Projectverslag

Projectnaam : Nieuwveense Landen - Boshoven Fase 2
Combi HL-nummer : 3000002546
Soort werkzaamheden : NWA

Overzicht overleggen en presentielijst

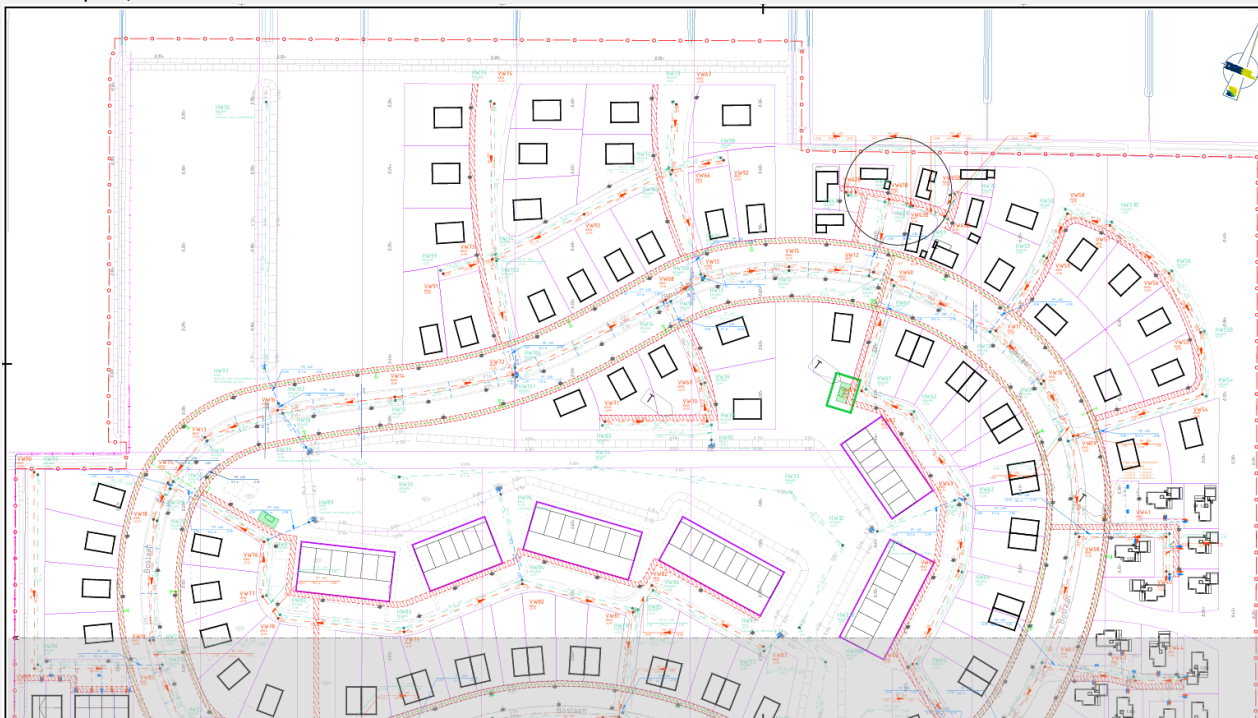
1. Er zijn nieuwe tekeningen gedeeld op 24-01-2025, dit lijkt mooi richting een DO te gaan zoals ik het zie, zie ook knipsel;

3. Aan de linkerkant heeft de gemeente een uitdaging met het oog op kapvergunning van het groen, dit is wel uitdagend te noemen omdat de NUTS de sterke voorkeur heeft om het restant in één keer aan te leggen.

4. Er is aangegeven dat de CPO en de gemeente nog uit elkaar liggen qua SOK (samenwerkingsovereenkomst), zo lang hier nog geen akkoord op is kan en mag er simpelweg niks gebeuren in de hoek van de CPO (ik woonbetaalbaar).

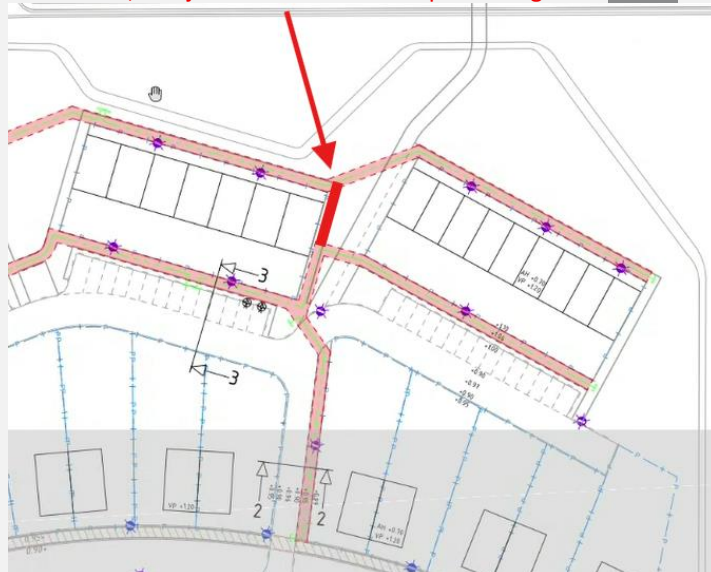
1. Dit is overleg is bedoeld als laatste afstemming en om de tekeningen met elkaar DO te benoemen.
2. Vanuit 5.1.2e en 5.1.2e kwamen nog wel vragen;
 - Riol bekijk op afstand van het nuts tracé, graag bekijken of dit op minimaal 1m of meer gezet kan worden. Waar dit niet kan graag direct afstemmen met 5.1.2e.
 - De overige vragen staan zowel van 5.1.2e als 5.1.2e op tekening maar even kort benoemd;
 - Oversteek voor 5.1.2e aan noordzijde bij hofje van 5 woningen (groen tracé)
 - Bij de Tiny Houses, komt hier afwijkende bestrating?
 - Gaan de bomen bij de Trafo weg?
 - Groenplan/ontstoppingstukken juiste plek/type verhardingen/dwarsprofiel
 - Invoerpunten binnenste woningen, bij voorkeur invoerpunten aangeven of een goede afweging wat voor- en achtertuin wordt met de bepaling van je nuts tracé. Gemeente kijkt dit na en past dit aan.

- Juiste trafo locaties en posities op tekening verwerken
- OV Plan juist op tekening verwerkt.

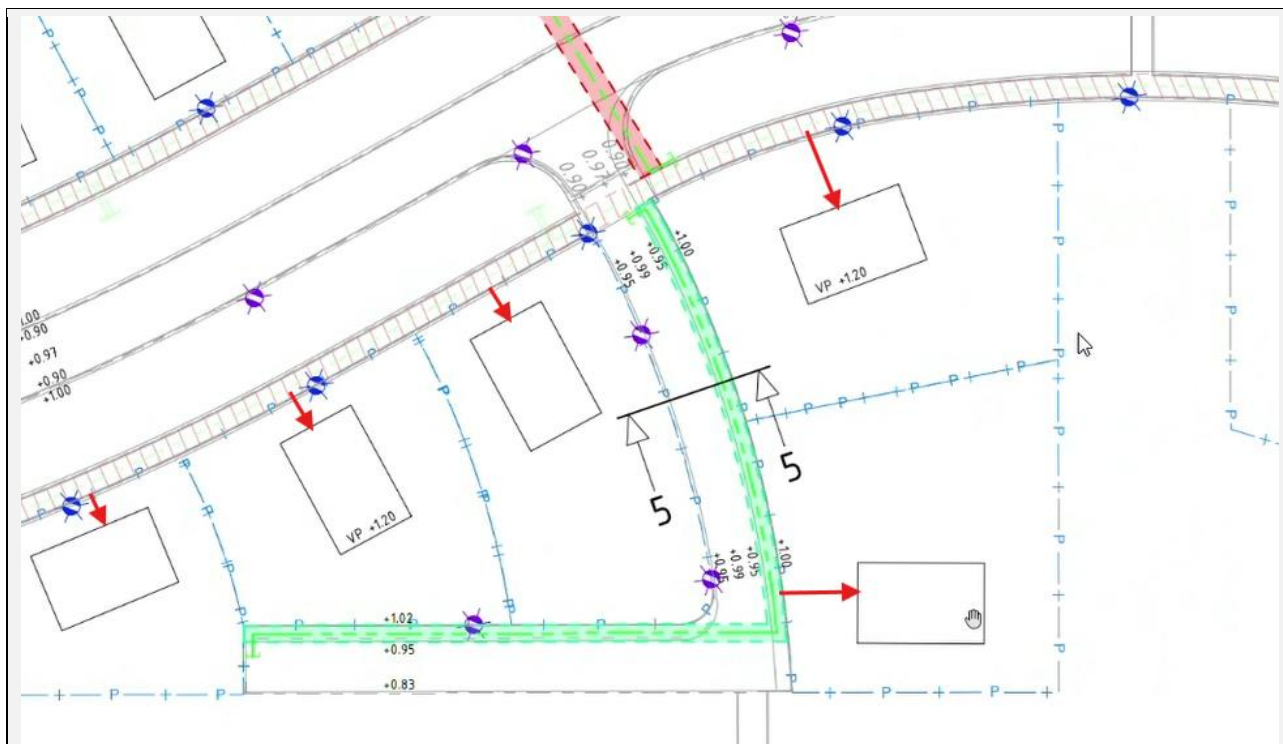
1. Dit overleg is met gezonde spoed ingepland om duidelijkheid te verschaffen naar elkaar over het ontwerp en de planning, en het DO bepalen naar elkaar.
2. De binnenzijde qua woningen wordt aangelegd via de noordzijde, het enige wat niet duidelijk is zijn de exacte locaties van de meterkasten. Hier kan iedereen wel mee leven omdat de aantallen verder vast staan. De gemeente geeft bij de woningbouwvereniging aan dat kabels en leidingen aan deze zijde van de woning komen te liggen. Het zou mooi zijn als tegen de tijd van uitvoering de meterkastlocaties (van alle woningen) bekend zijn zodat hier ook rekening mee gehouden kan worden en in het mooiste geval zelfs uitgezet kan worden voor de telecompartijen, zie knipsel;

3. Klein detail, stukje tracé doortrekken op tekening t.b.v. 5.1.2e en 5.1.2e (en mogelijk ook 5.1.2e);

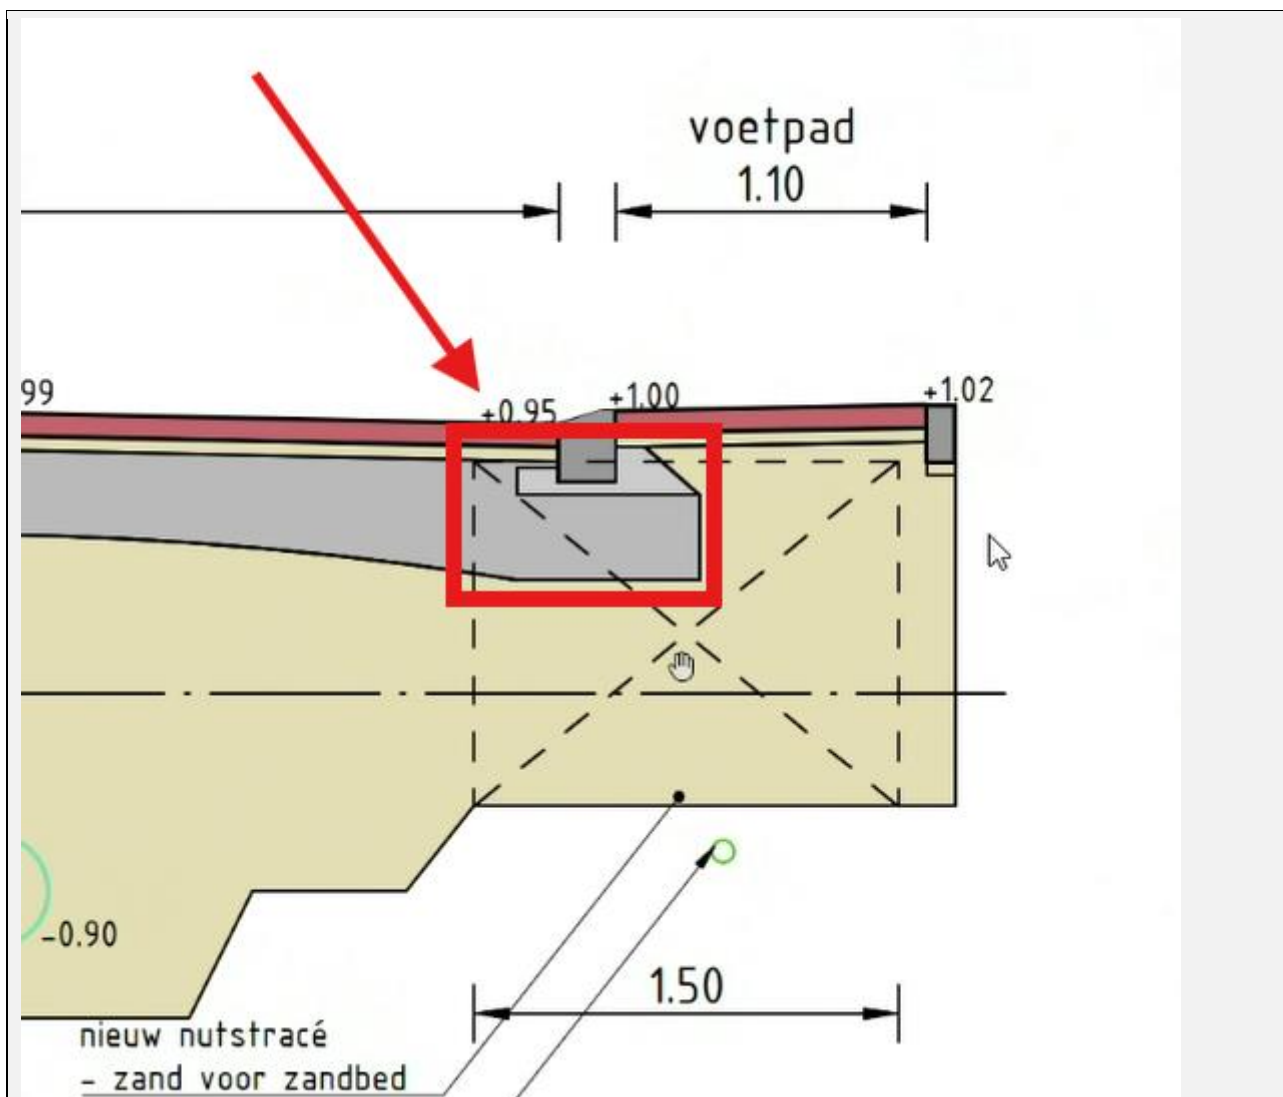
4. Er was ook nog sprake hoe de woningen in het volgende hofje voorzien moesten worden qua nuts, zie knipsel qua toelichting vanuit de gemeente. Let op, de pijltjes hier zijn geen invoerpunten maar dienen als indicatie voor de locatie qua hoofdleiding;

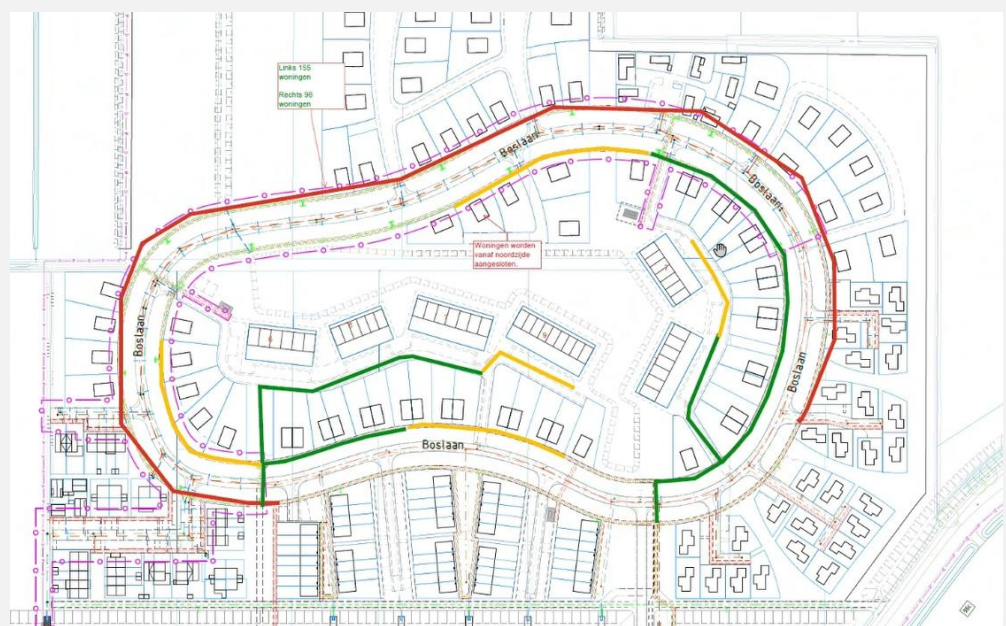
1. Voor 5.1.2e is het wel noodzaak om rond te gaan, en ook de 'binnencirkel' direct mee te nemen. Daarom is het zaak dat deze uitgangspunten duidelijk worden gemaakt. Zie ook onderstaande knipsel, is echt een groffe streep op papier;

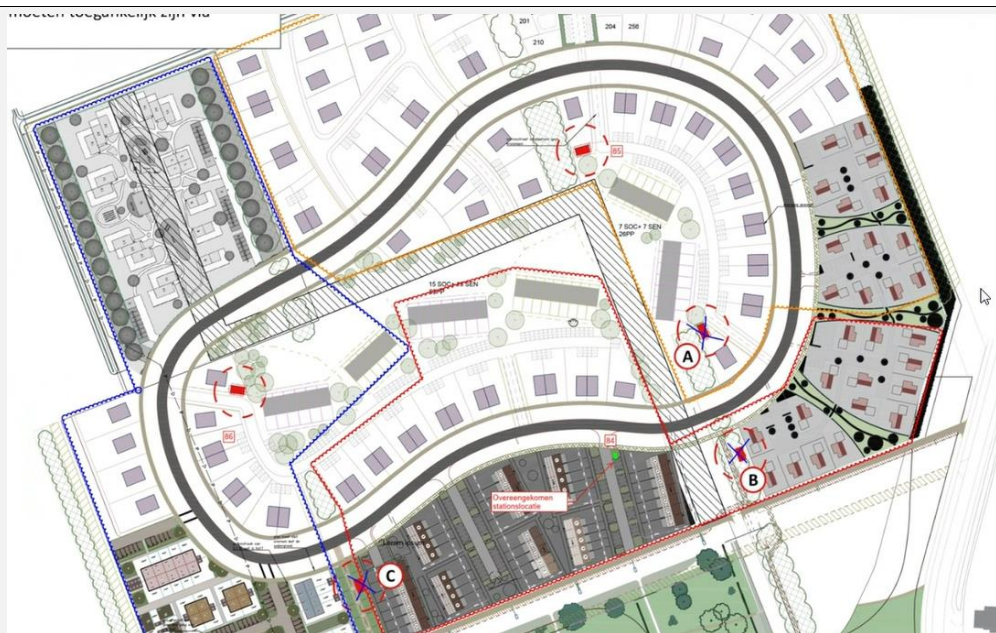
1. Eén oversteek en riool nakijken op afstand (1m)
Rooiwerk uit te voeren door?	N.v.t.
Elektra (5.1.2e)	18-12-2024 1. Extra oversteek is benodigd, zie knipsel  2. Trafo locaties zijn al afgestemd, echter nog een kleine detail aanpassing, zie actiepunt. 29-01-2025 1. Voor 5.1.2e zijn er nog twee stukken tracé welke op tekening gezet moeten worden, tekening wordt door 5.1.2e met 5.1.2e gedeeld, zie ook knipsel  2. Zie ook verdeling van trafo's in onderstaande afbeelding, het blauw gearceerde voedt de CPO (ikwoonbetaalbaar);
